## **Prøvehus i Nuuk. Ny Arktisk Byggeskik** Midtvejsevaluering

Midtvejsevaluering

Udarbejdet af      Tove Lading (red.), lektor, arkitekt maa, DTU Byg / ARTEK  
Tommy Bunch-Nielsen, direktør, Bunch Bygningsfysik ApS, adj. professor Aalborg Universitet  
Eva B. Møller, seniorforsker, SBI / Aalborg Universitet

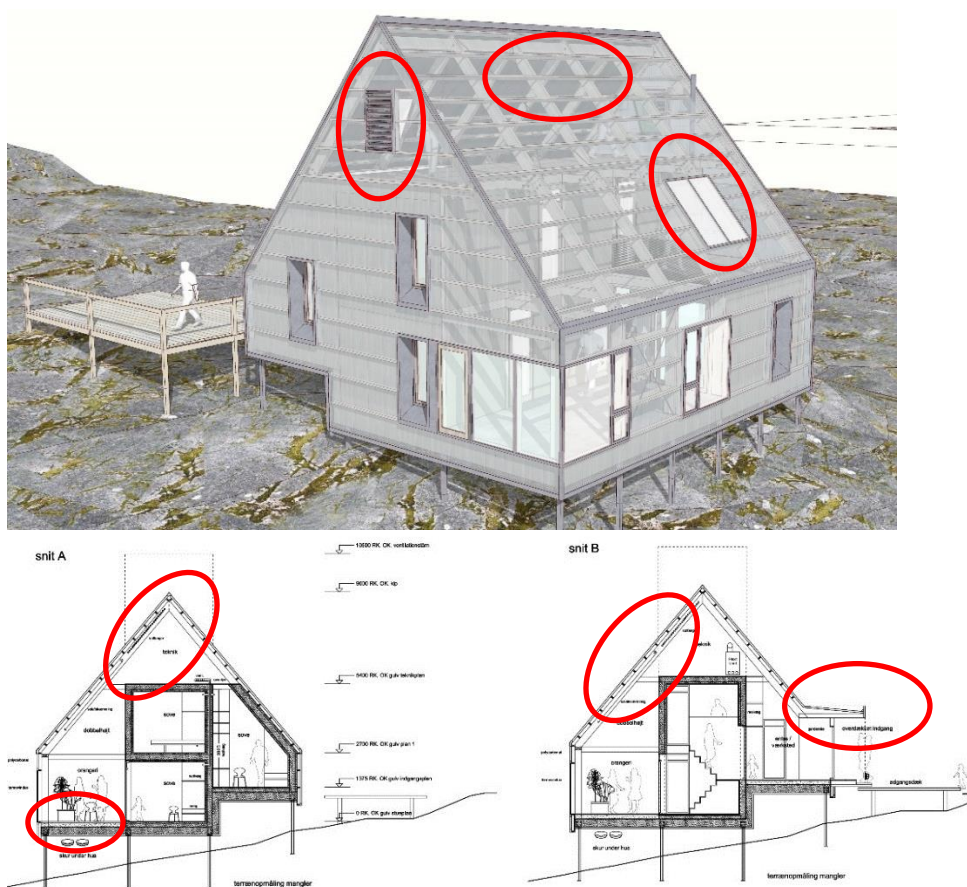
De røde markeringer angiver de kritiske punkter.

- Selve materialet (polycarbonatpaneler) og befæstigelsen
- Samlinger mellem polycarbonatplader, og mellem disse og tilstødende bygningsdele
- Sammenbygning med andre bygningsdele, som fx ovenlys og halvtag
- Ventilationsspalten i bunden af konstruktionen
- Bestandighed overfor UV og fysisk påvirkning (is, støv)
- Ventilationsåbninger

Det anses ikke for dokumenteret eller godtgjort, at regnskærmen kan klare vindlasten.

Der er vist en løsning med en ventilationsspalte til naturlig ventilation hele vejen i bunden af regnskærmen. Dette kan muligvis ved bestemte vindretninger føre til et stort overtryk under regnskærmen.

*De røde markeringer angiver de kritiske punkter for mellemzonen.*

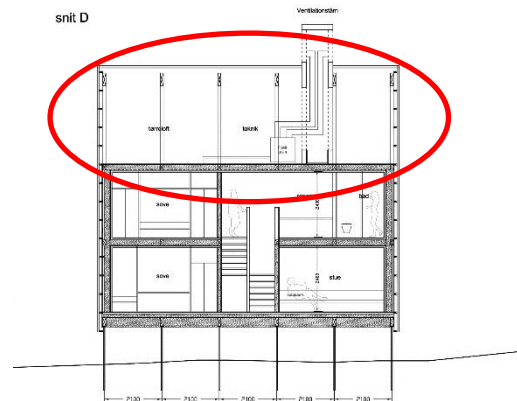
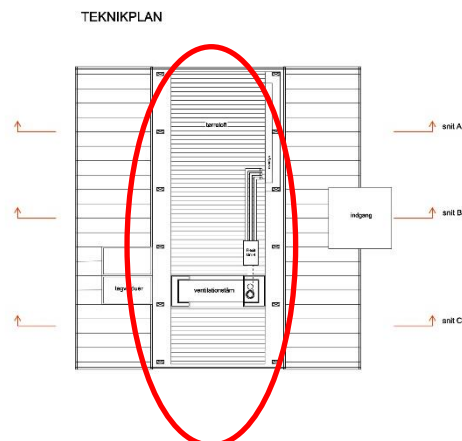
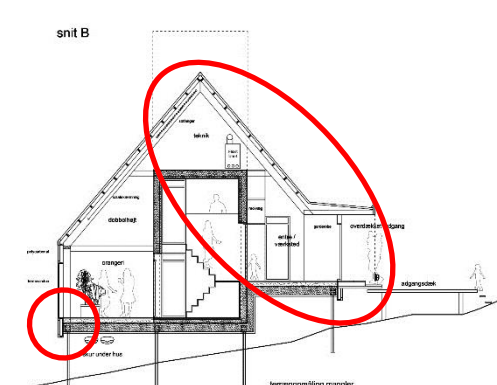
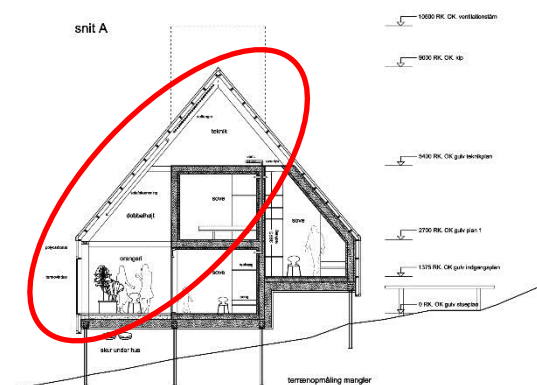
Arbejdsgruppen ser flere risici:

- for høj fugtighed i kombination med utilstrækkelig ventilering
- vanskelighed ved at tilvejebringe en effektiv ventilation med god komfort uden et højt energiforbrug
- vanskelighed ved at tilvejebringe en behagelig temperatur i forhold til anvendelsen, uden at det medfører et højt energiforbrug
- udvikling af alge- og skimmelvækst partielt på den indvendige side af polycarbonattaget
- udvikling af skimmelsvamp, med afsmitning til indeklimaet i selve boligen
- overophedning om sommeren, med påvirkning af selve boligen
- at mellemzonen kun vil være anvendelig i en begrænset periode forår og efterår, fordi der ellers enten vil være for varmt eller for koldt

En del af mellemzonen benævnes på tegningerne "orangeri". Det er forhåbentlig blot et ord; det vil det være meget energikrævende at hæve temperaturen i mellemzonen om vinteren fra -15-25°C til +5-10°C, som er nødvendigt for subtropiske planter.

OBS! Der er på loftsplan og længdesnit vist et ventilationstårn, som siden er droppet.

De røde markeringer angiver de kritiske punkter.

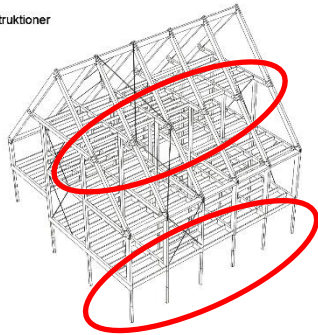
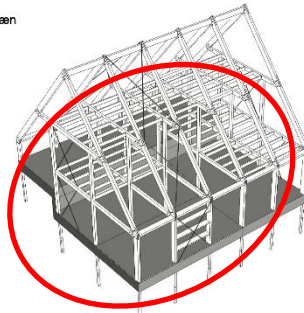
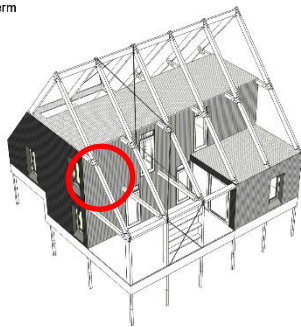
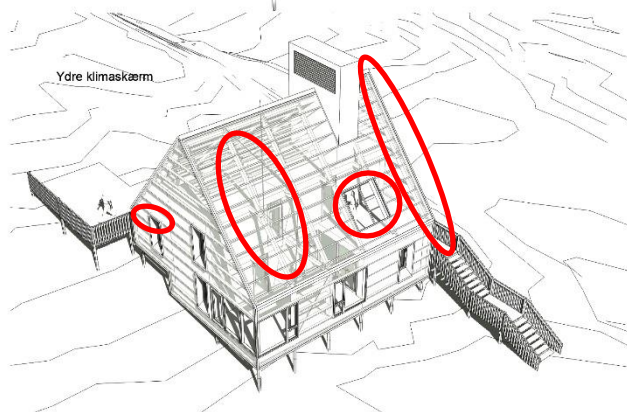
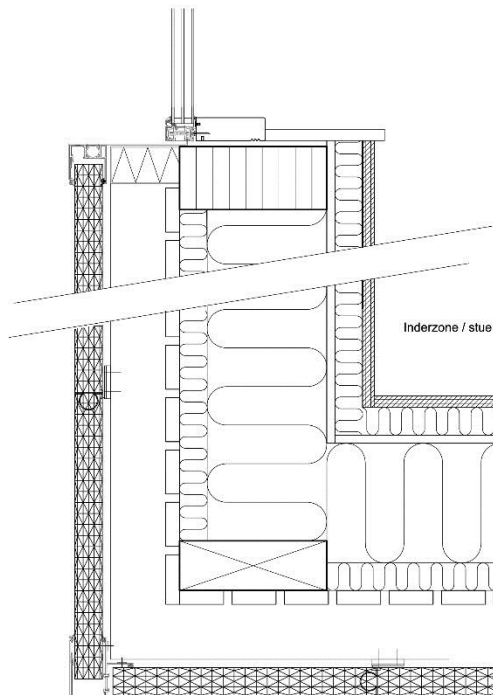
Fastgørelsen af polycarbonatpladerne er beskrevet som et "add-on system", men det er ikke nærmere defineret. Det er formentlig et beslagsystem, udviklet af producenten.

På baggrund af ovennævnte betragtninger finder arbejdsgruppen det mere sikkert at udføre en konstruktion med en traditionel dampspærre. Det vil være en fordel for en tæt udførelse af de tapede samlinger, at dampspærren udføres på underlag af netop OSB-pladerne. Det vil være lettere at udføre tætte hjørner, hvis en membran kan bøjes om hjørnet og samles på en plan flade, frem for at skulle tapes i hjørnesamlingen. En membran vil også lettere kunne optage de revner, der vil komme som følge af husets bevægelser, herunder fugtbetingede deformationer.
